Sicherheitsmitteilung des DHV vom 02.12.2022: Gleitschirm-Gurtzeuge Karpofly Xalps 3 und 4
Musterprüfnummer: PH 045.2013 (Nummer wurde von der Prüfstelle www.para.test.com für das Modell Xalps 3 vergeben).

Hinweis: Der Hersteller Karpofly ist nicht mehr existent, deshalb wird die Sicherheitsmitteilung vom DHV, als Beauftragter des Verkehrsministeriums für die Sicherheit des Flugbetriebs, herausgegeben.

Abbildung 1

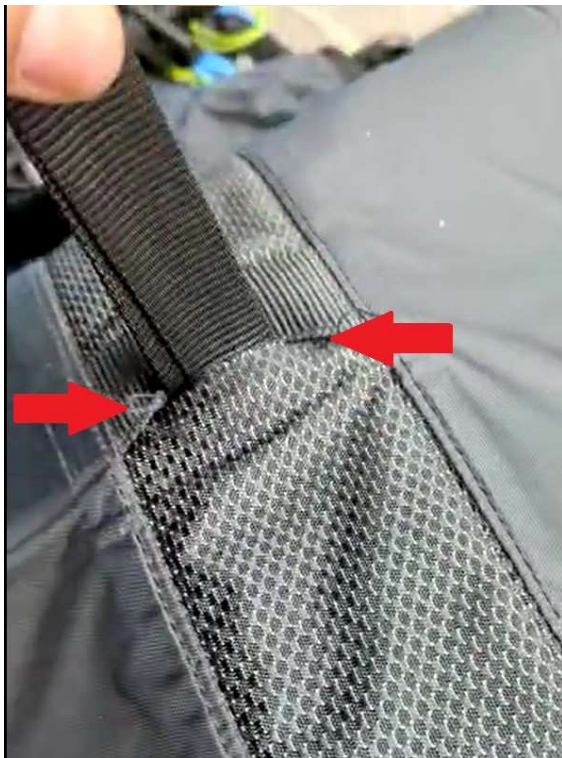
Bei einem Gurtzeug Karpofly Xalps 4 (Stückprüfung 2018) hatte sich im Flug die Naht auf der Sitzfläche geöffnet, mit welcher die Längenverstellung der Get Up Beingurte fixiert war (Abbildung 1). Durch den Wegfall dieser Fixierung zogen sich die Beingurte bei Belastung über ihre gesamte Länge auf (Abbildung 2).

Das führte dazu, dass der Flugschüler nach dem Start so tief in die viel zu langen Beingurte sackte, dass dadurch die Steuerleinen stark gezogen waren und die Gefahr eines Strömungsabrisses bestand. Der Flugschüler musste die Steuerleinen ganz loslassen und den Gleitschirm mit Gewichtsverlagerung steuern. Er konnte sich schließlich mit einem Klimmzug auf das Sitzbrett ziehen und den Flug sicher beenden. Grundsätzlich besteht bei längerem Hängen in den Beingurten die Gefahr des Hängetraumas.

Pilotinnen und Piloten die diese Gurtzeuge (Karpofly Xalps 3 und Xalps 4) nutzen werden aufgefordert die betroffene Naht zu kontrollieren. Im Schadensfall muss die Naht fachmännisch repariert werden. Diese Sicherheitsmaßnahme ist vor dem nächsten Flug durchzuführen.
